柏崎刈羽原子力発電所 6号炉及び7号炉

基準地震動の策定について

【ご指摘事項及び確率論的地震ハザードについて】

平成28年1月29日
東京電力株式会社

1. はぎとり地盤モデルにおける密度の設定について 密度の設定値の確認（番神砂層・古安田層）

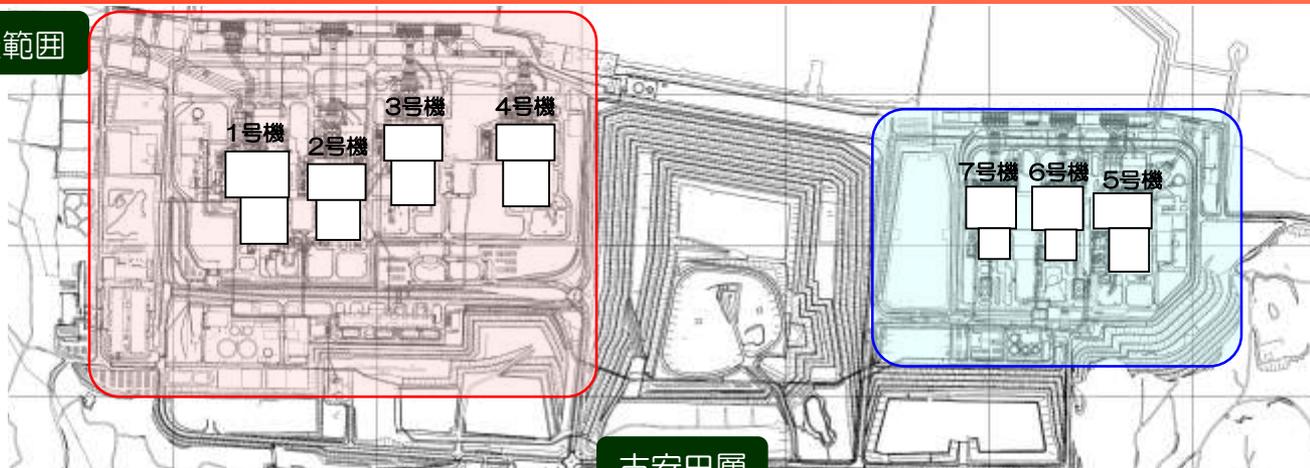
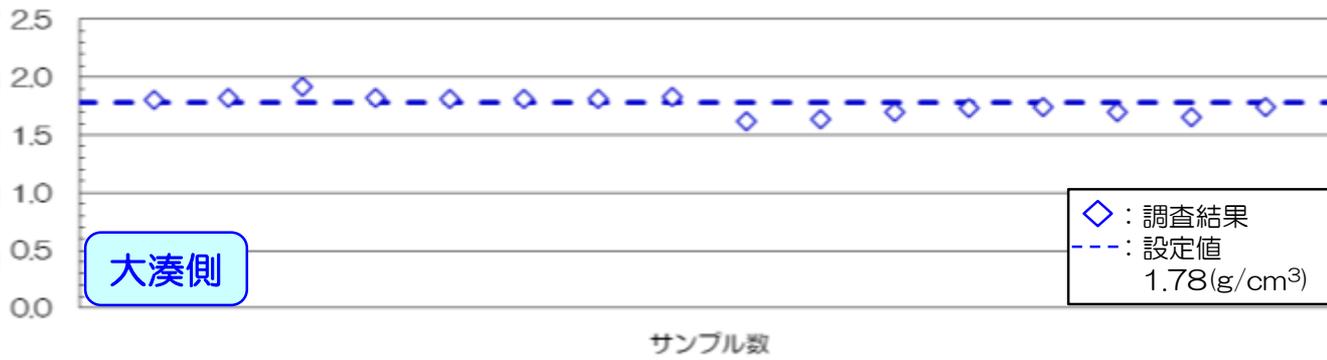
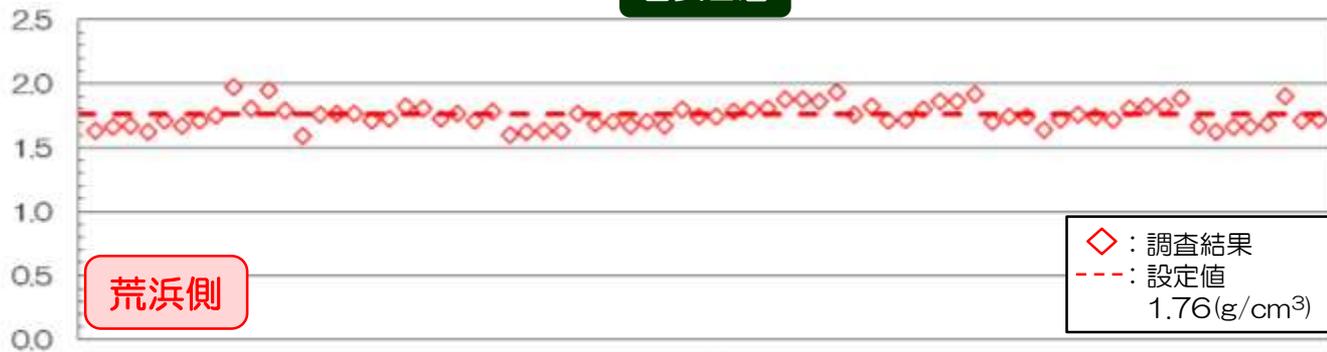
| | | 内容 | 説明概要 | ページ |
|---|--------------|--|--|-------|
| 1 | H27 8/28 | 番神砂層・古安田層の密度の設定値について、調査結果との対応関係を示すこと。 | <ul style="list-style-type: none"> • 既往の調査結果との整合性について確認した結果をご説明。 | 8 |

- 番神砂層・古安田層について設定値と調査結果の対応を、炉心ボーリング等での調査結果を参照し、設定値の妥当性を確認。
- 各層の密度は、適切に設定されていることを確認。

3. 長岡平野西縁断層帯による地震の評価結果について 選定した要素地震の特徴（要素地震の他候補との比較）

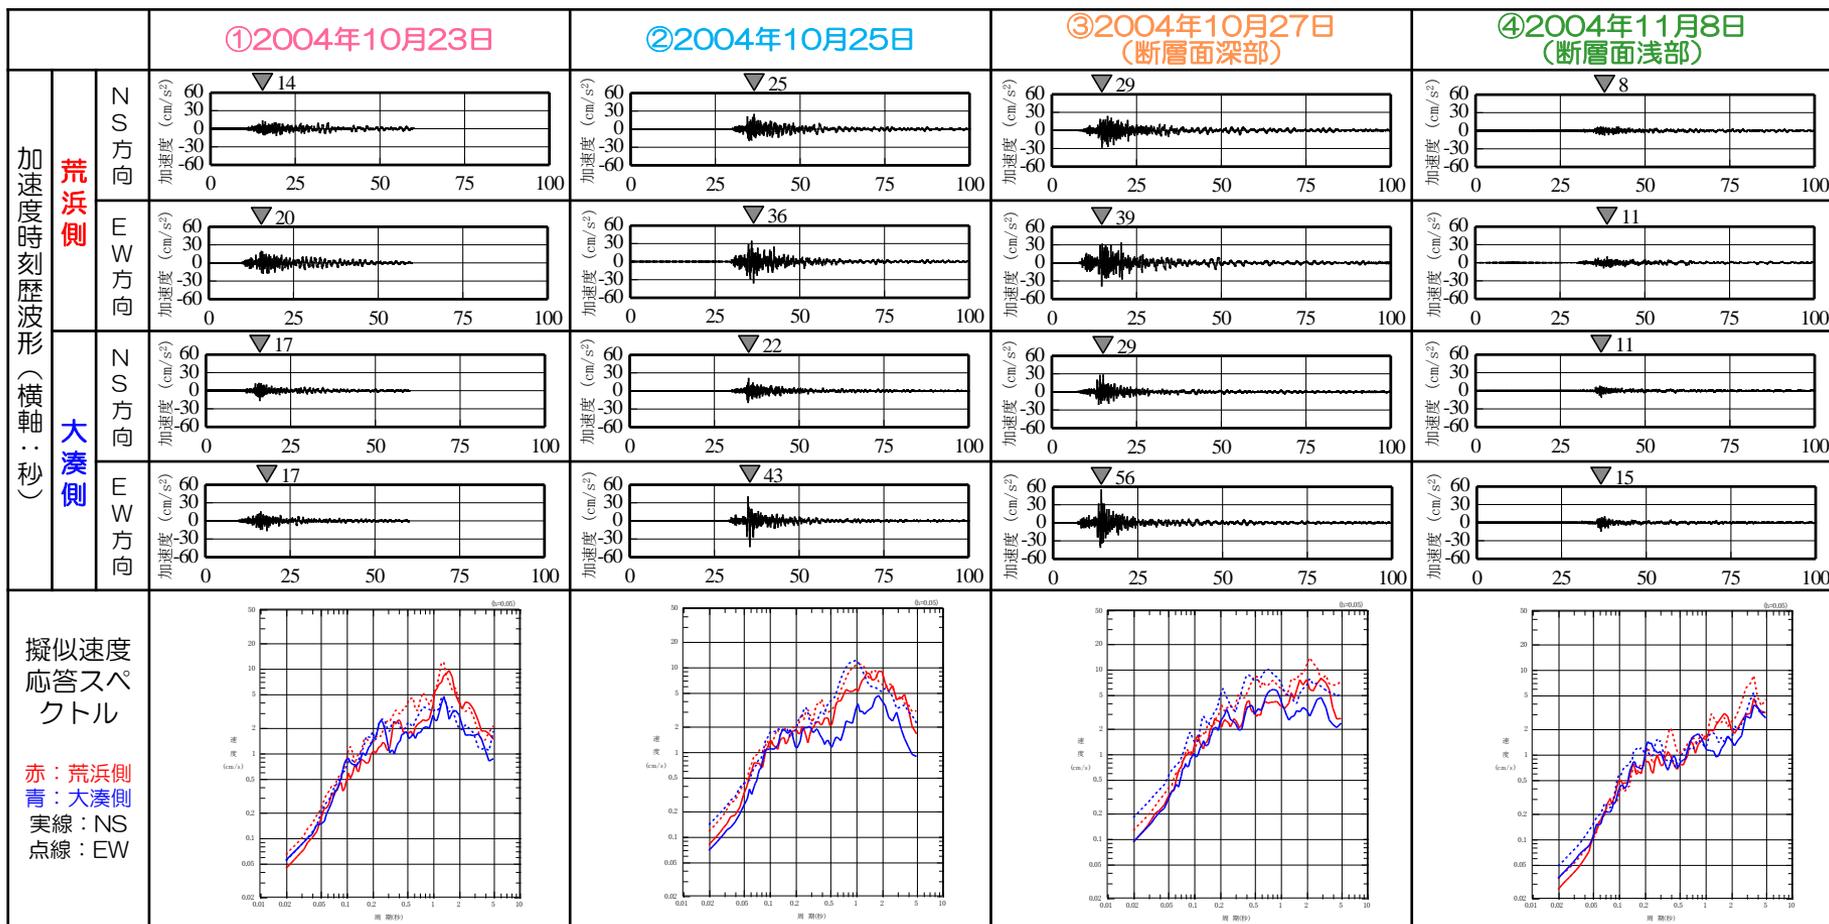
| | | 内容 | 説明概要 | ページ |
|---|--------------|--|--|-------|
| 3 | H27 11/11 | 長岡平野西縁断層帯による地震の断層モデルを用いた手法による地震動評価において、大湊側のEW方向が荒浜側と比較して最大加速度値が大きくなっていることについて解説を加えること。 | <ul style="list-style-type: none"> • 極短周期側の成分については、大湊側EW方向が極短周期側で大きい要素地震を選定したため、評価結果として最大加速度値の違いが生じたものと考えられる。 • その他の要素地震では、短周期成分が同レベルのものもあり、選択した要素地震の特徴と考えられる。 | 15～18 |

■ 要素地震として選定した③、④のEW方向については、短周期側で大湊側>荒浜側の傾向にあり、経験的グリーン関数の結果に影響を与えたものと考えられる。ただし、その他の記録では、このような傾向は認められない。

HKD020(港町)におけるPS検層結果と
既往の研究によるS波速度構造モデル

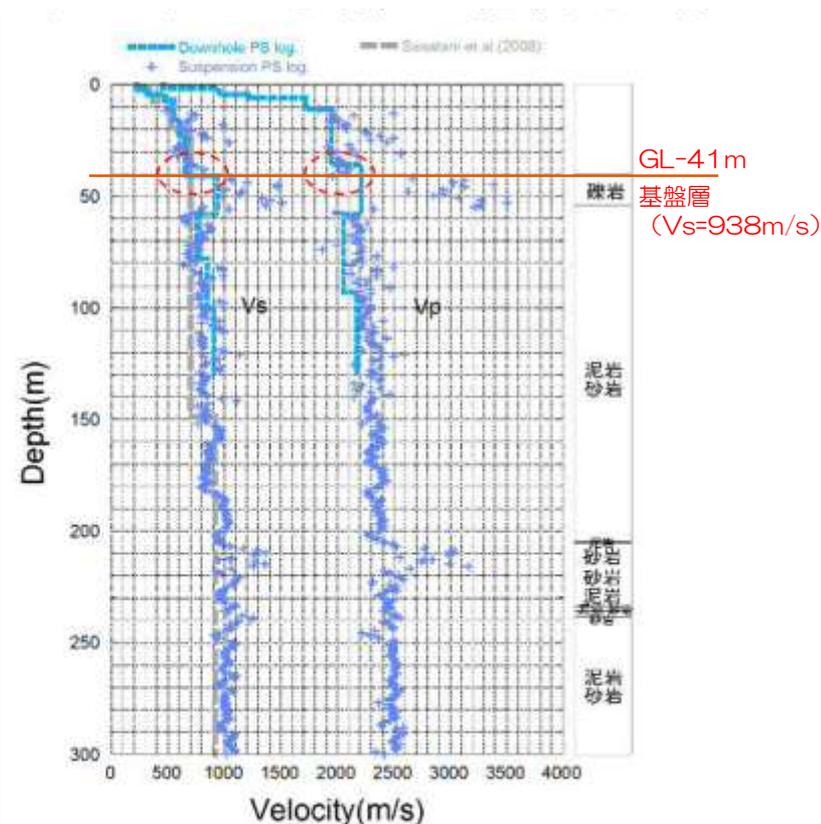
| | | 内容 | 説明概要 | ページ |
|---|--------------|--|--|-------|
| 4 | H27 12/2 | 震源を特定せず策定する地震動において、地震基盤から解放基盤表面までの伝播特性をどのように考えるかについて、考え方が明確になるよう記載方法を見直すこと。 | <ul style="list-style-type: none"> • 記載の見直し。 | 29 |

- 一方、地震基盤から解放基盤表面までの伝播特性に関しては、柏崎刈羽原子力発電所の敷地周辺及び敷地内の地下構造の影響により地震波の到来方向により異なることが明らかとなっている。しかし、HKD020港町観測点のやや深部の伝播特性に関しては十分に明らかとなっていないものと考えられる。
- そこで「震源を特定せず策定する地震動」の候補としては、HKD020港町観測点の伝播特性が含まれたままの佐藤ほか(2013)による基盤地震動を重視し、これに対する不確かさ等を考慮した検討結果を参照して設定することとする。
- さらには、はぎとり解析の不確かさ等を考慮して最大加速度値を示すケースを考慮することにより保守的に設定することとする。
- なお、柏崎刈羽原子力発電所の敷地周辺及び敷地内の地下構造の影響については、「敷地ごとに震源を特定して策定する地震動」の評価において適切に反映している。
